Procedure di interfaccia di RFI in vigore dal 1/8/2024 e relativo recepimento da parte di TRENITALIA

Direzione Tecnica –Sistema Integrato di Gestione Sicurezze e Qualità

Disposizioni di Esercizio RFI in vigore dal 01/08/24

Art.28

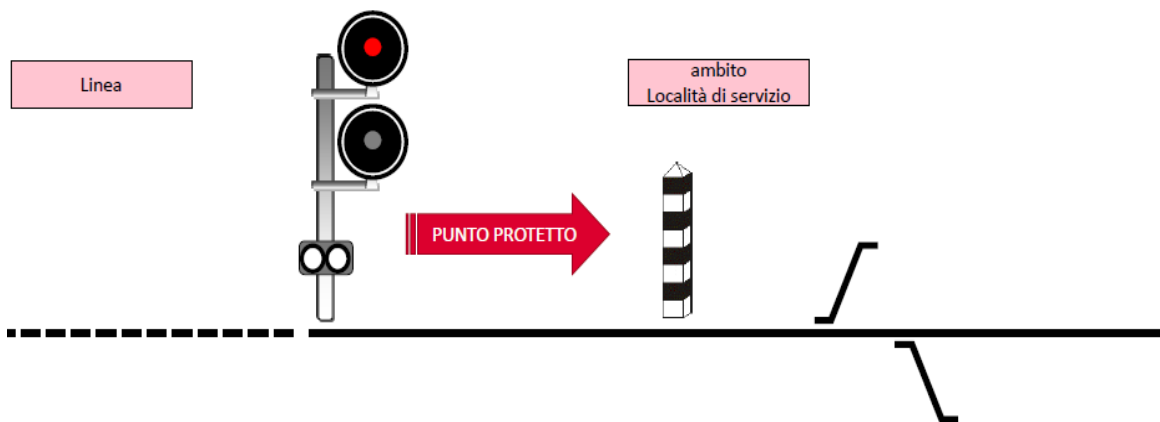
- ☐ L'integrazione dell'ISM con ulteriori norme riguardanti le manovre e lo stazionamento nelle località di servizio comandate a distanza
- ☐ La modifica della procedura di richiesta di autorizzazione a manovrare eccezionalmente oltre il punto protetto dal segnale di protezione

2bis Nelle stazioni comandate a distanza lo stazionamento dei veicoli non è ammesso sui binari di circolazione, ad eccezione:

- a) di casi particolari già disciplinati dalle Unità periferiche interessate e indicati nell’Orario di servizio;
- b) delle stazioni indicate nell’Orario di servizio per le quali il DCO ha a disposizione funzioni/comandi atti a garantire l’indipendenza e la permanenza della stessa dal posto centrale;
- c) dei casi di emergenza e a condizione che, previa richiesta del DCO, il PdC garantisca il relativo presenziamento

- ❑ Introduzione di una specifica tabella per l’individuazione di Punti di Evacuazione e Soccorso (PES)

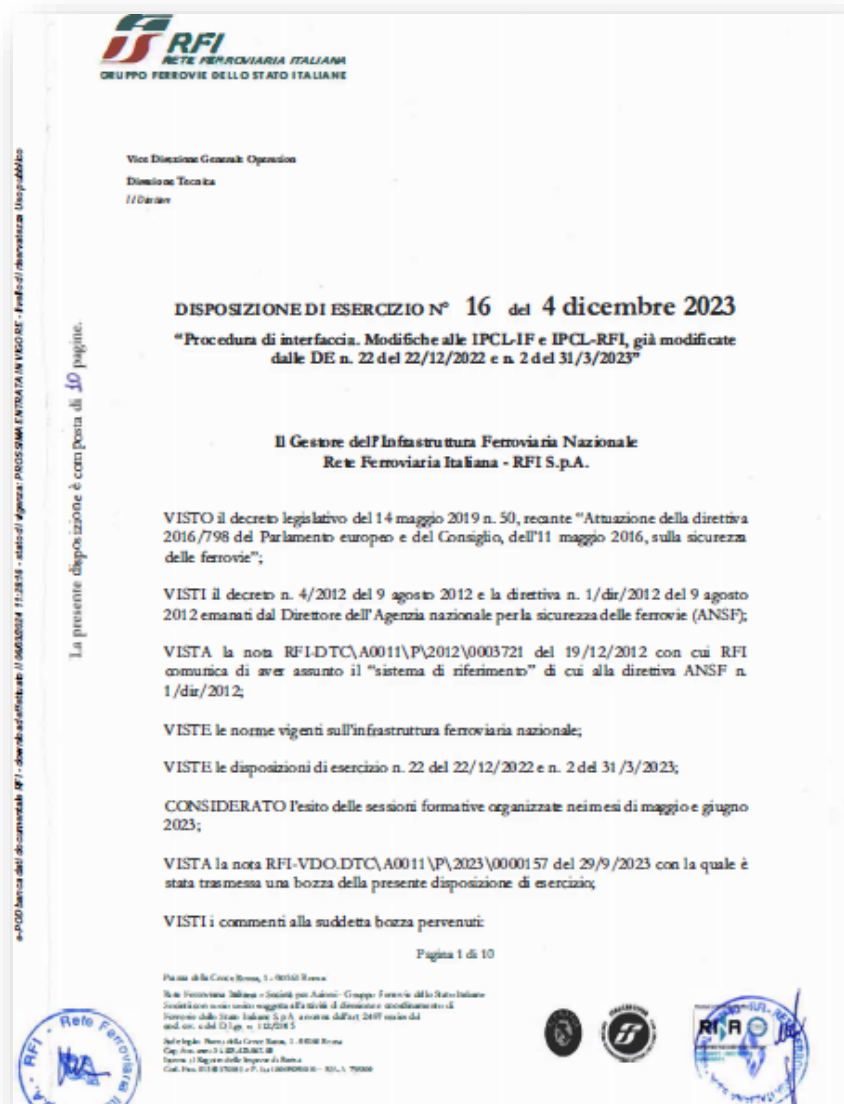
Art.65 bis comma 4 - Nei Punti di Evacuazione e Soccorso (PES), per indicare il punto di fermata del treno deve essere impiegata la tabella di cui alla figura 1 del comma 2, integrata da una tabella recante la dizione “Punto di Evacuazione e Soccorso” unitamente al nome dello stesso ed alla relativa progressiva chilometrica.

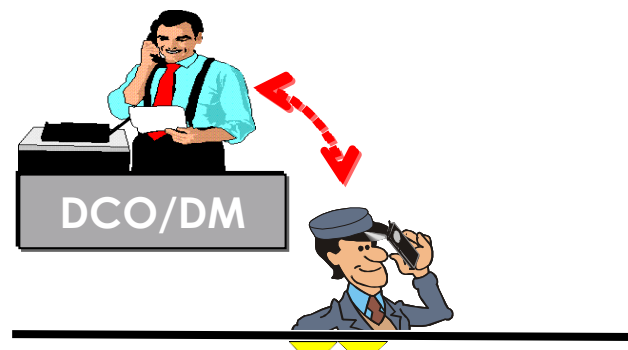
- ❑ Sono stati chiariti i casi in cui è applicabile la procedura SCMT 01, a seguito di arresto del treno per guasti SCMT in corrispondenza di un segnale fisso

- ❑ Infatti la procedura «SCMT 01» è stata meglio contestualizzata rispetto al guasto (codici/dizioni)

Vecchia dizione: perdita di un PI di segnale fisso o PI di linea
